版本变更			
版本	变更原因	变更人	日期
01	尺寸变更	许莎莎	2022.06.02

TITLE: 六角螺母

PART NO: E041282

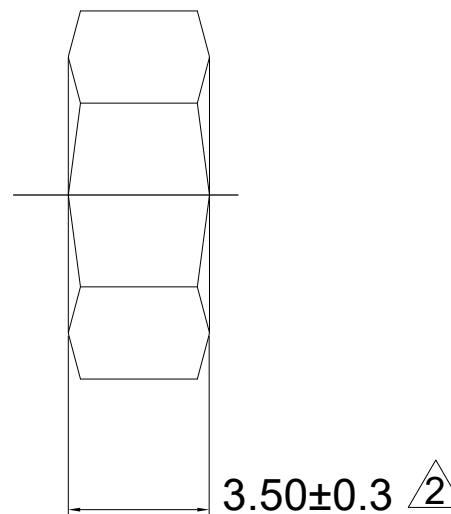
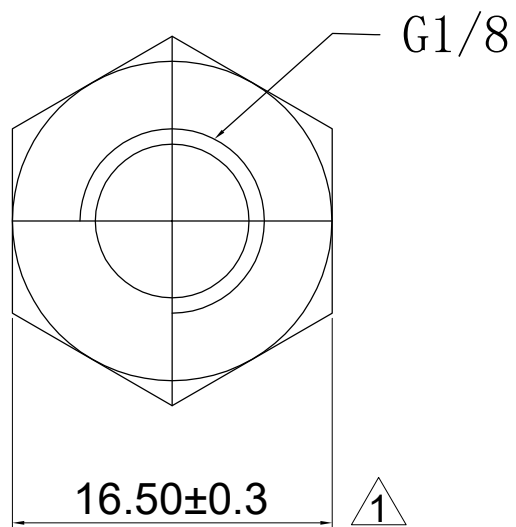
标记	变更内容
①	16.50±0.50更新为: 16.50±0.30
②	4.00±0.50更新为: 3.50±0.30
